工程指示 / 要求簡箋(E.I.)

工程指示編號：EI / 3774 / 21 修改版次：B

工程編號：J851 工程名稱：青衣明翹匯

工程項目：平台鋁格 - 廠用鐵件 (火牛房折疊門玉厂用鐵件拆圖)

名稱	鐵件加工圖	制圖	HHQ	2021.9.1	修改	A
材料	60x60x5mm铁通	復核			日期	10.27
顏色	热浸锌+刷沥青油	批准			圖號	J851-HN-V1

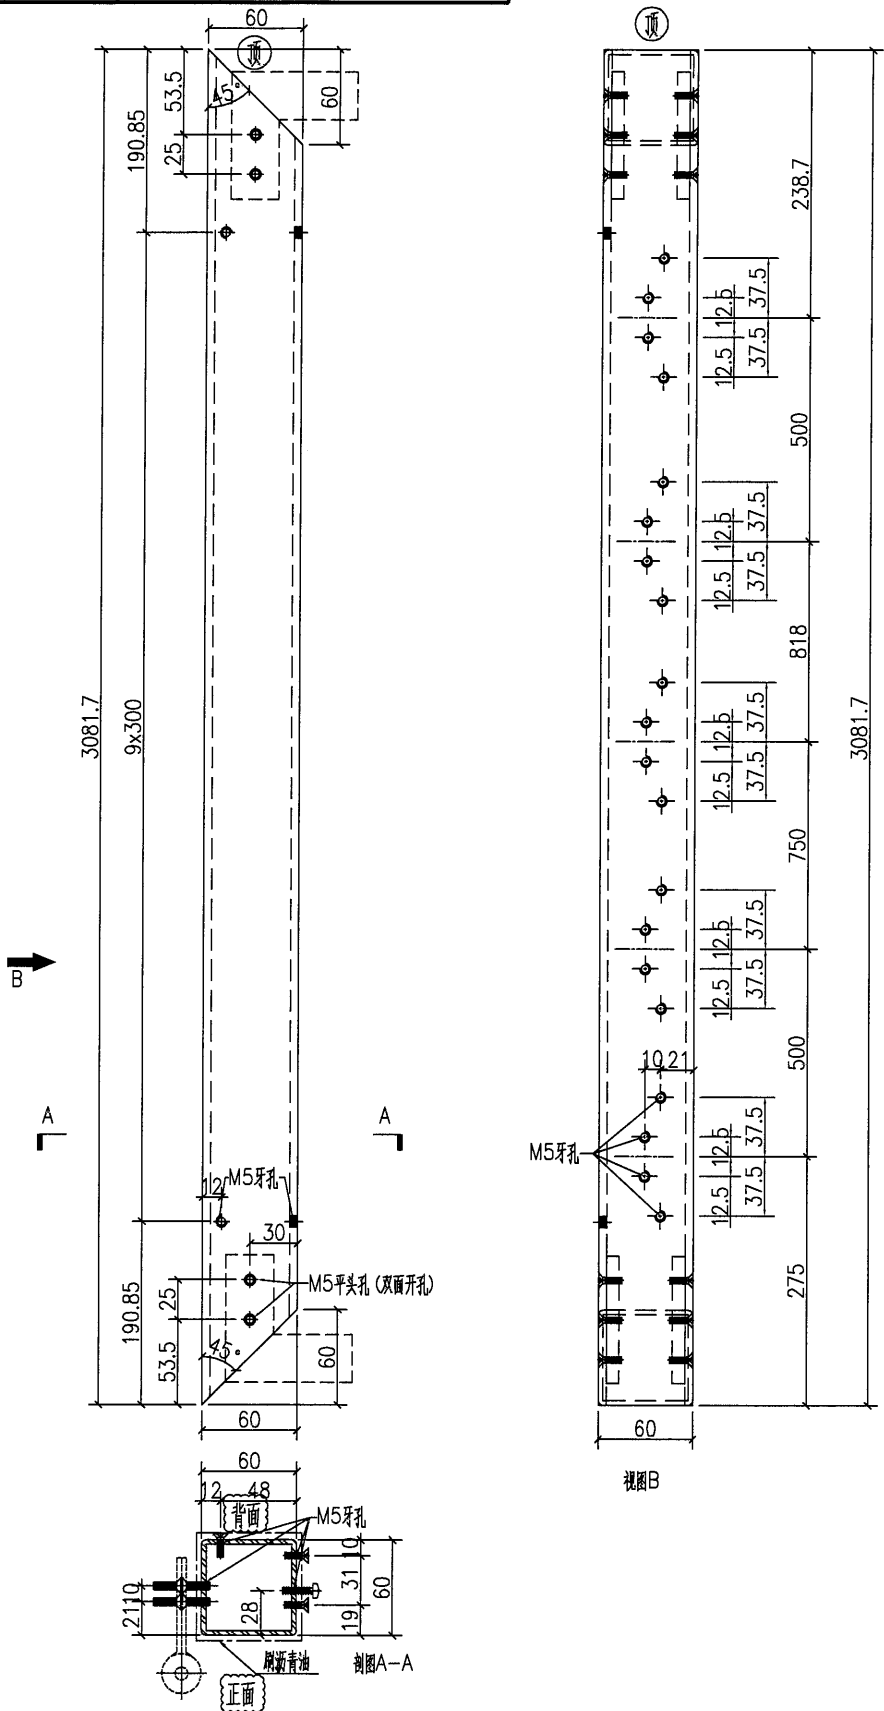
请在铁件上注明正面背面及顶底字样

名稱	鐵件加工圖	制圖	HHQ	2021.9.1	修改	A	
材料	60x60x5mm铁通	復核			日期	10.27	
顏色	热浸锌+刷沥青油	批准			圖號	J851-HN-V3

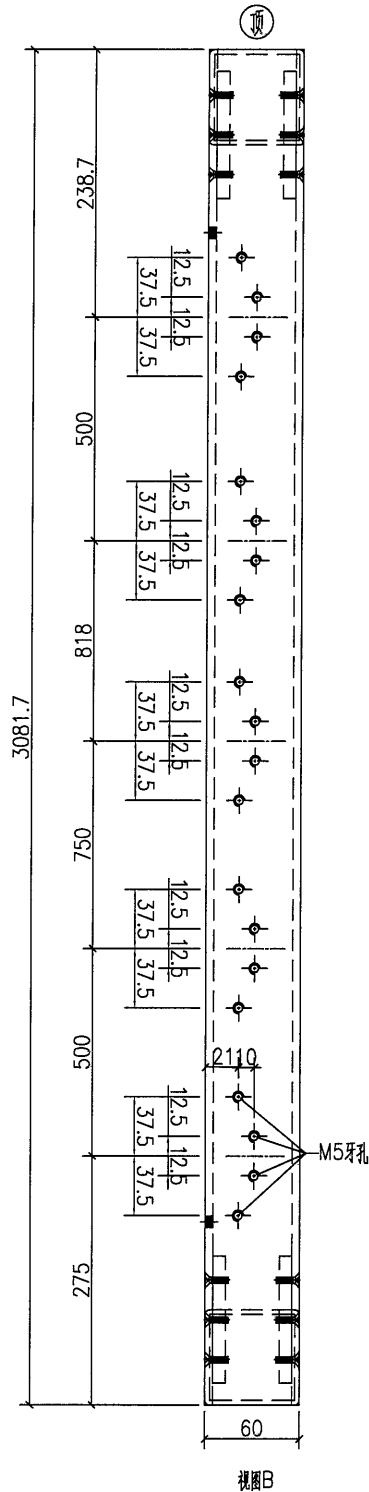
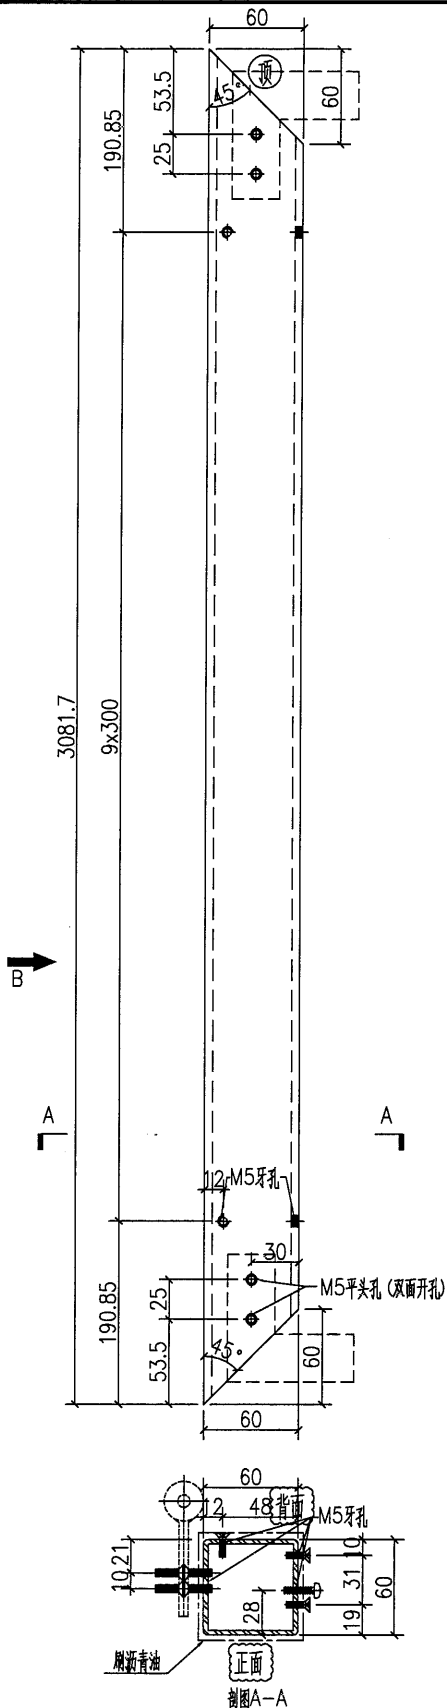
请在铁件上注明正面背面及顶底字样

名稱	鐵件加工圖	制圖	HHQ	2021.9.1	修改	A		
材料	60x60x5mm铁通	復核			日期	10.27		
顏色	热浸锌+刷沥青油	批准			圖號	J851-HN-V5

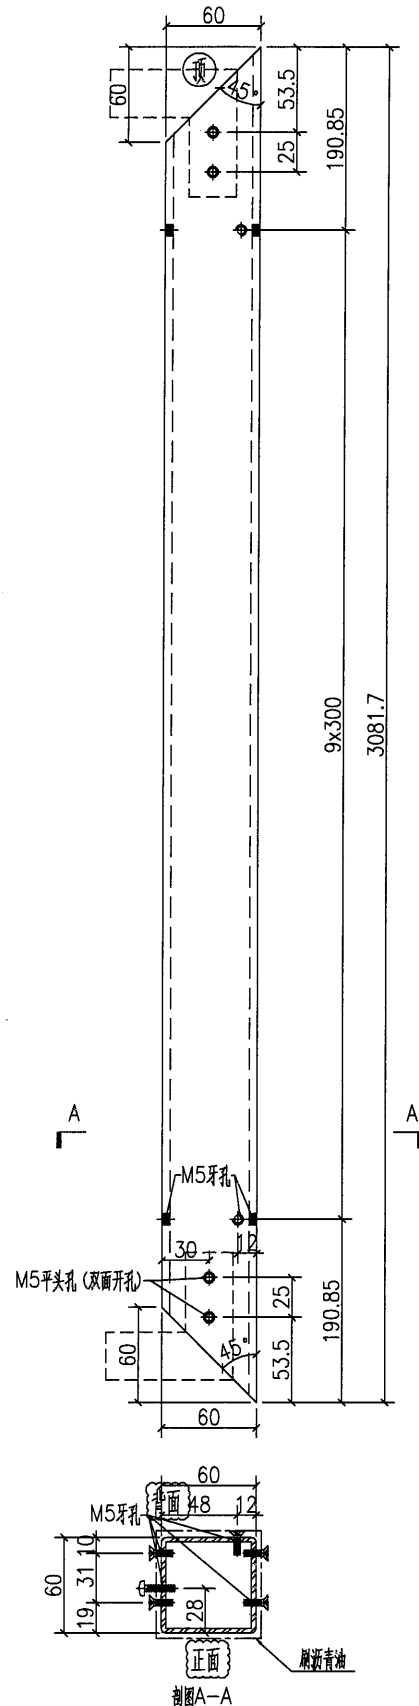
请在铁件上注明正面背面及顶底字样

名稱	鐵件加工圖	制圖	HHQ	2021.9.1	修改	A	
材料	60x60x5mm铁通	復核			日期	10.27	
顏色	热浸锌+刷沥青油	批准			圖號	J851-HN-V6

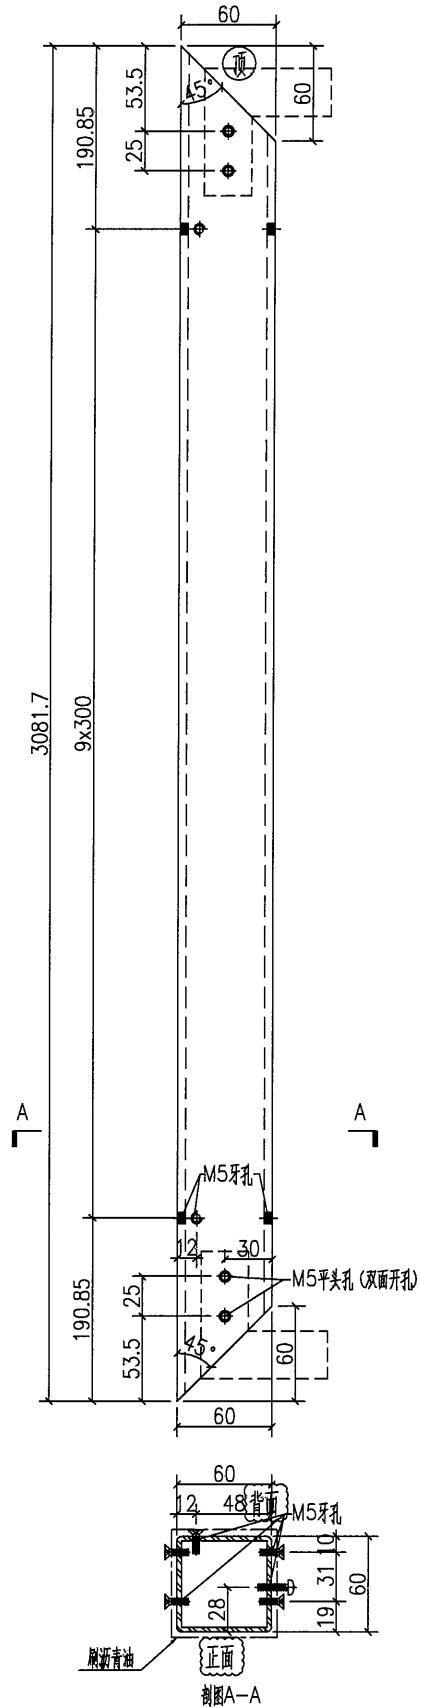
请在铁件上注明正面背面及顶底字样

名稱	鐵件加工圖	制圖	HHQ	2021.9.1	修改	A		
材料	60x60x5mm铁通	復核			日期	10.27		
顏色	热浸锌+刷漆青油	批准			圖號	J851-HN-V7

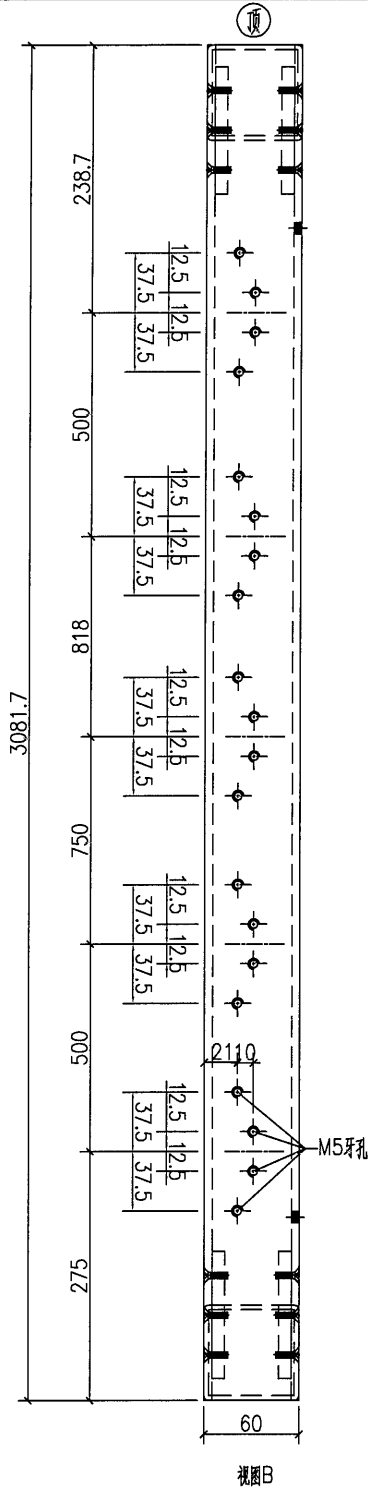
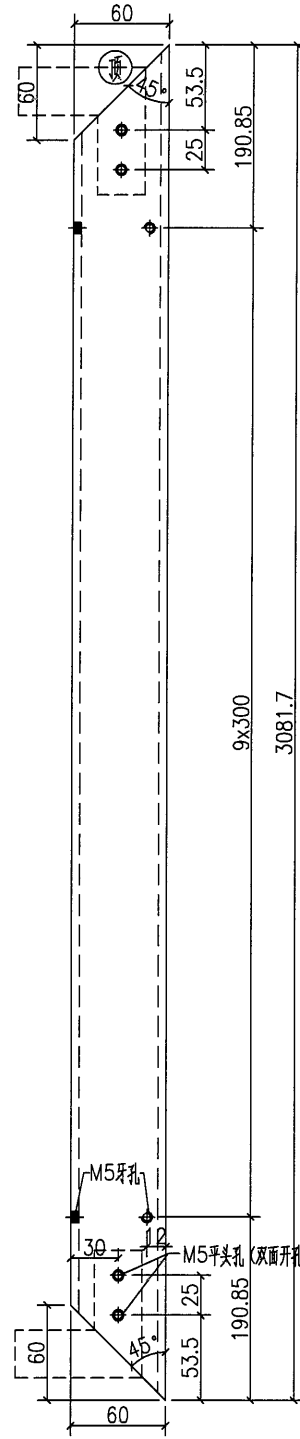
请在铁件上注明正面背面及顶底字样

名稱	鐵件加工圖	制圖	HHQ	2021.9.1	修改	A	
材料	60x60x5mm铁通	復核			日期	10.27	
顏色	热浸锌+刷沥青油	批准			圖號	J851-HN-V8

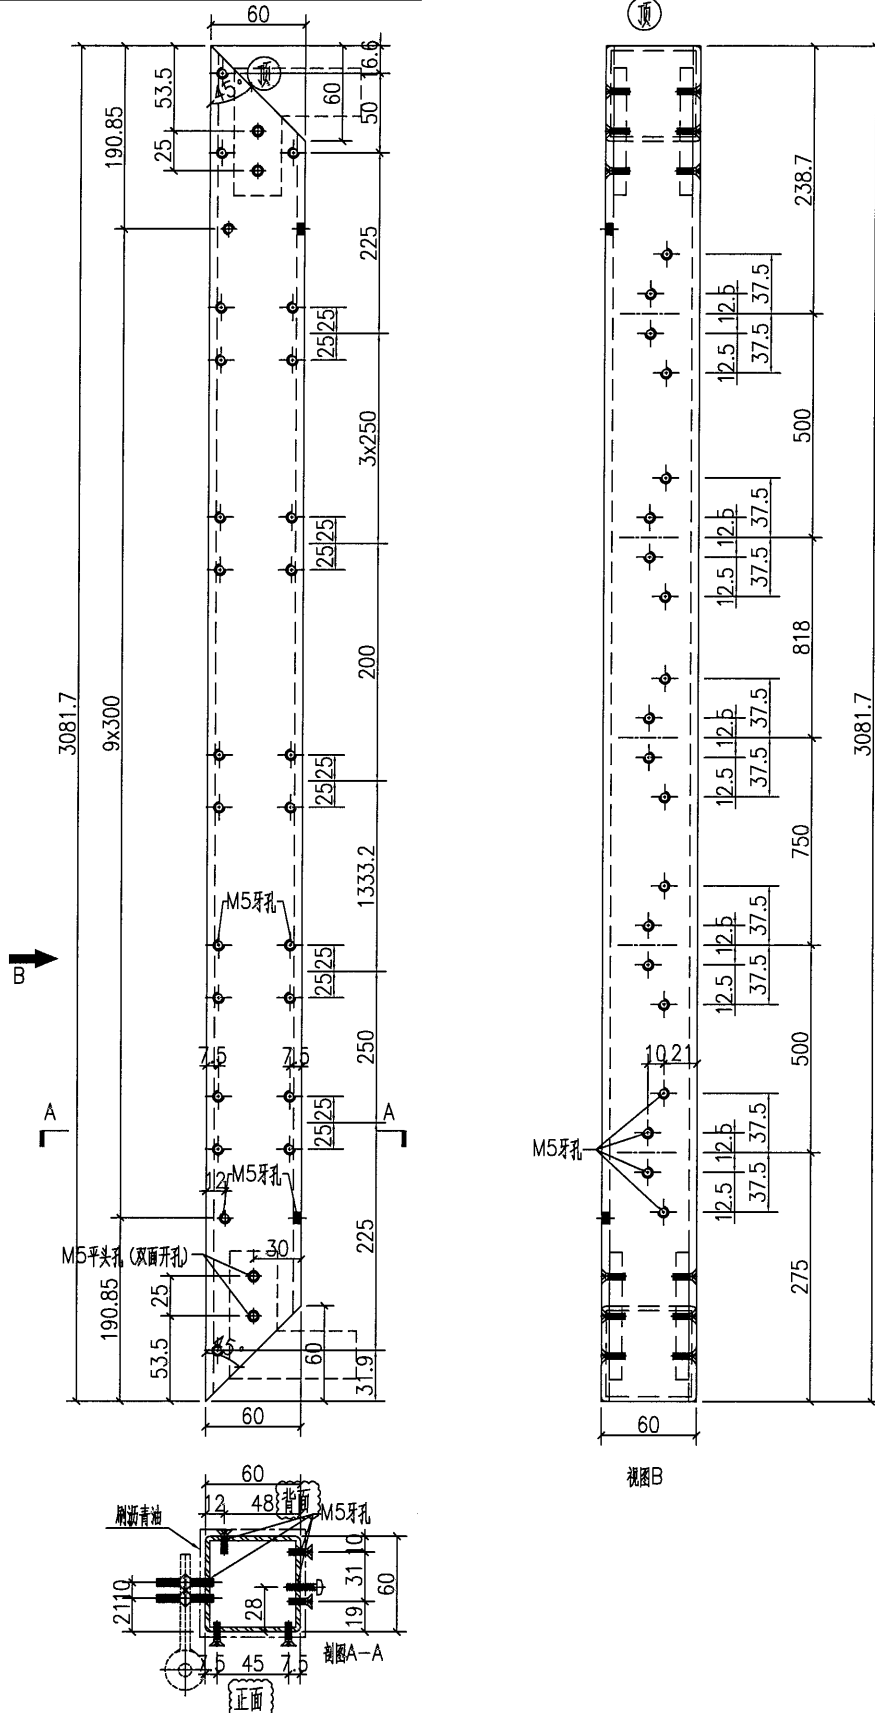
请在铁件上注明正面背面及顶底字样

名稱	鐵件加工圖	制圖	HHQ	2021.9.1	修改	A	
材料	60x60x5mm铁通	復核			日期	10.27	
顏色	热浸锌+刷沥青油	批准			圖號	J851-HN-V9

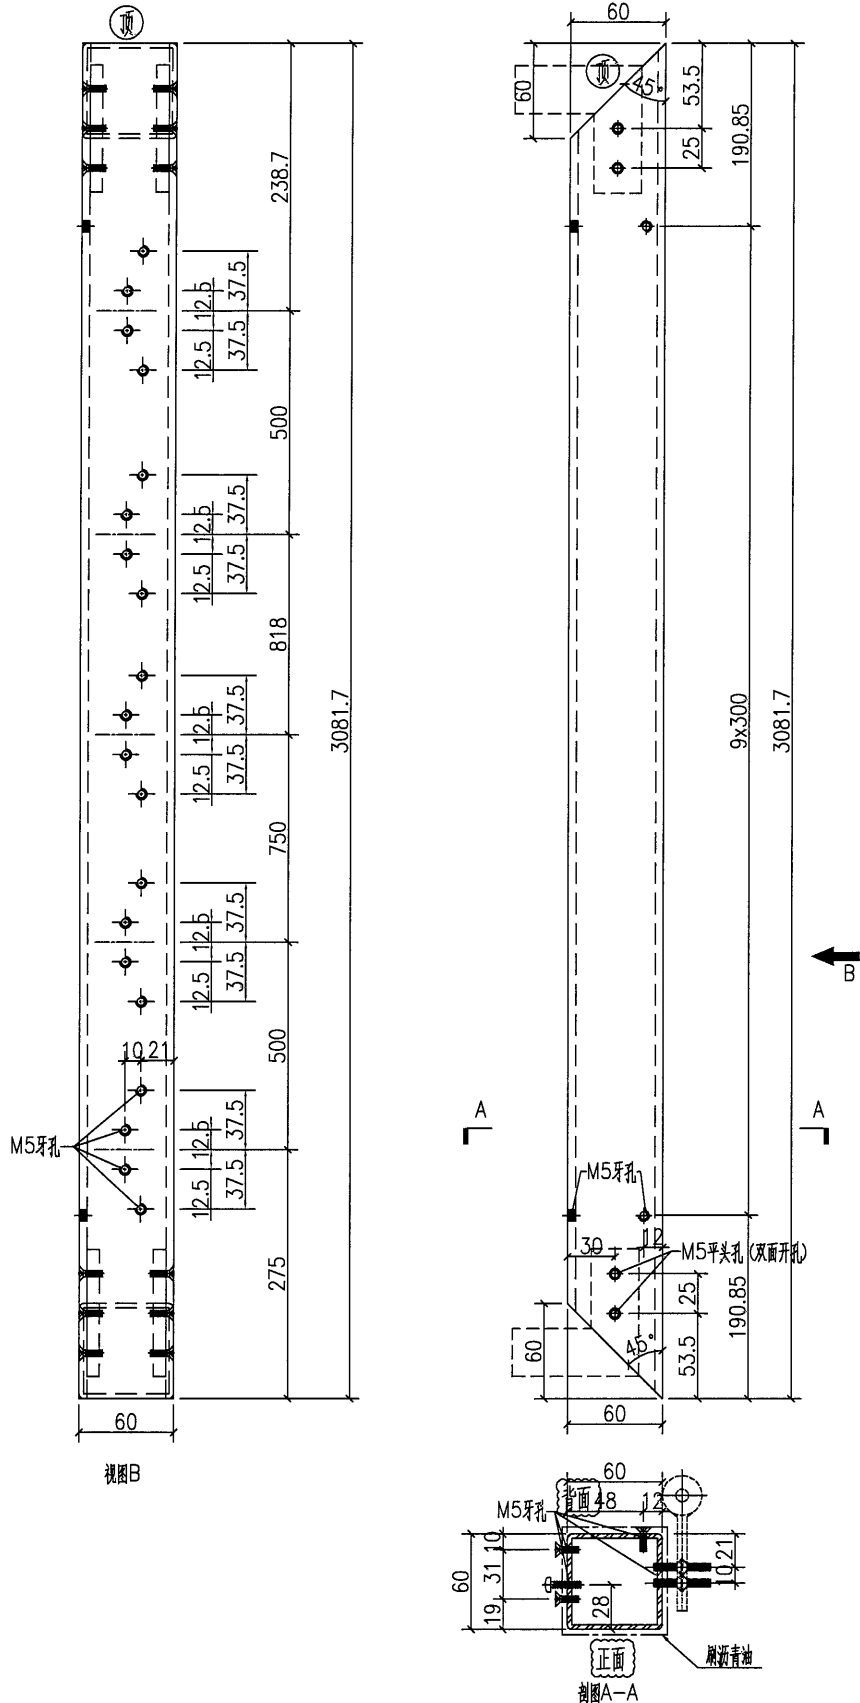
请在铁件上注明正面背面及顶底字样

名稱	鐵件加工圖	制圖	HHQ	2021.9.1	修改	A	B	
材料	60x60x5mm鐵通	復核			日期	2021.9.4	10.27	
顏色	熱浸鋅+刷瀝青油	批准			圖號	J851-HN-V12

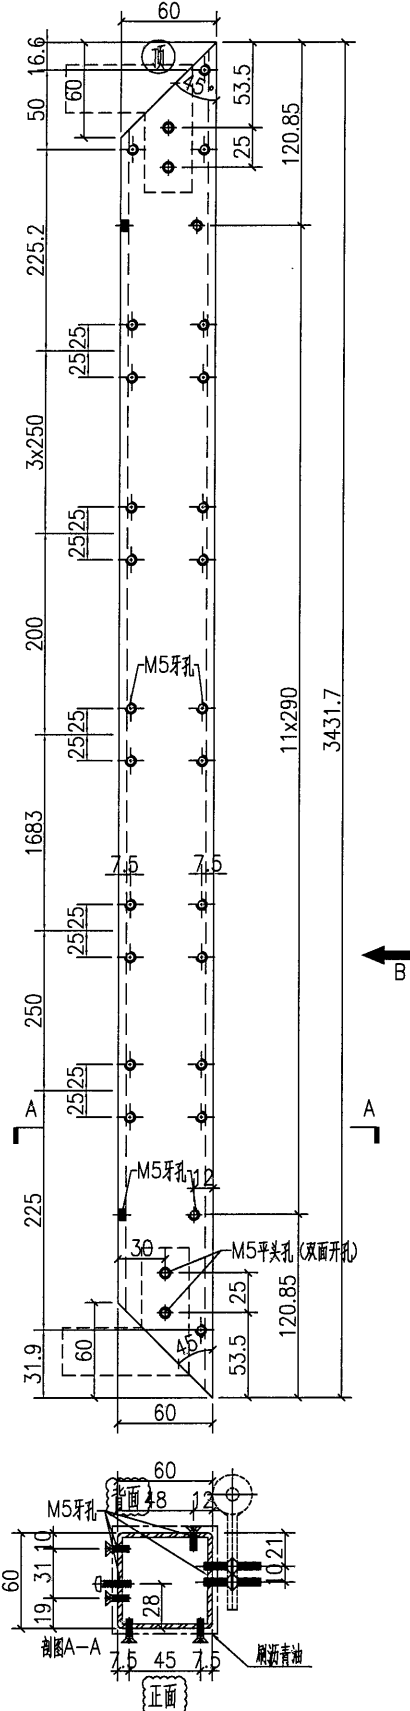
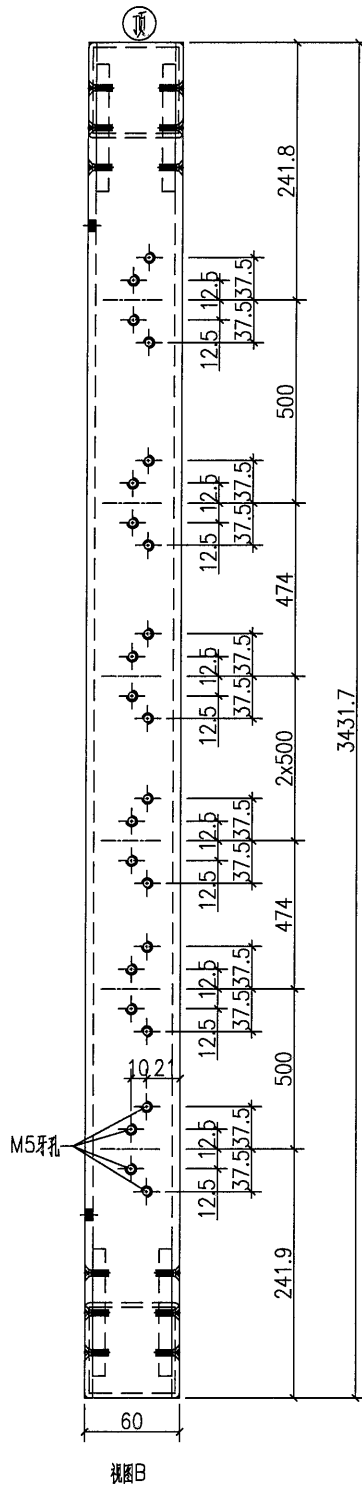
请在铁件上注明正面背面及顶底字样

名稱	鐵件加工圖	制圖	HHQ	2021.9.1	修改	A	B	
材料	60x60x5mm铁通	復核			日期	2021.9.4	10.27	
顏色	热浸锌+刷沥青油	批准			圖號	J851-HN-V13

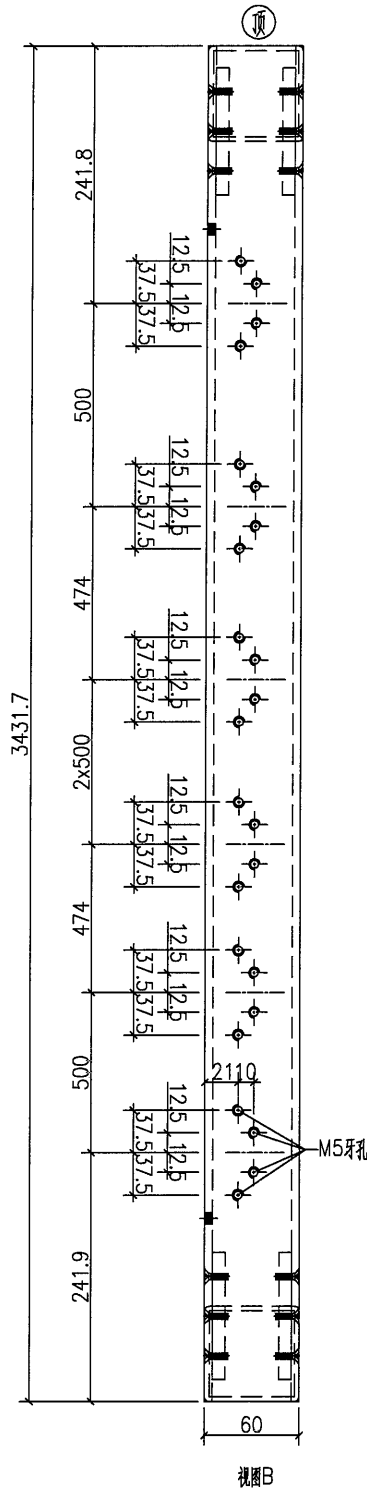
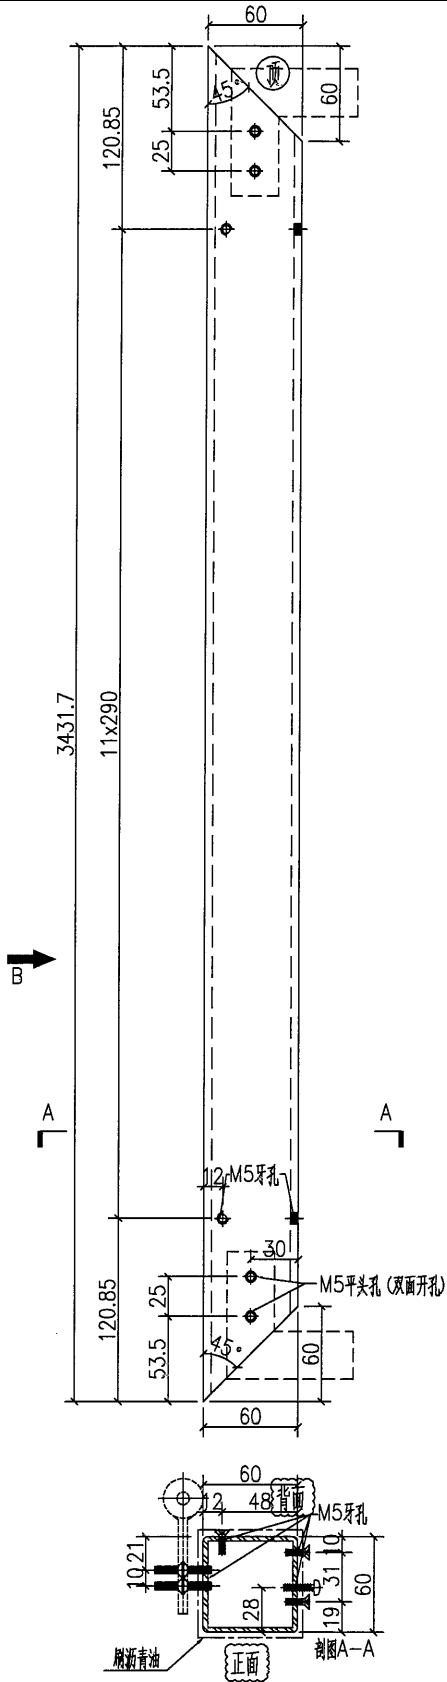
请在铁件上注明正面背面及顶底字样
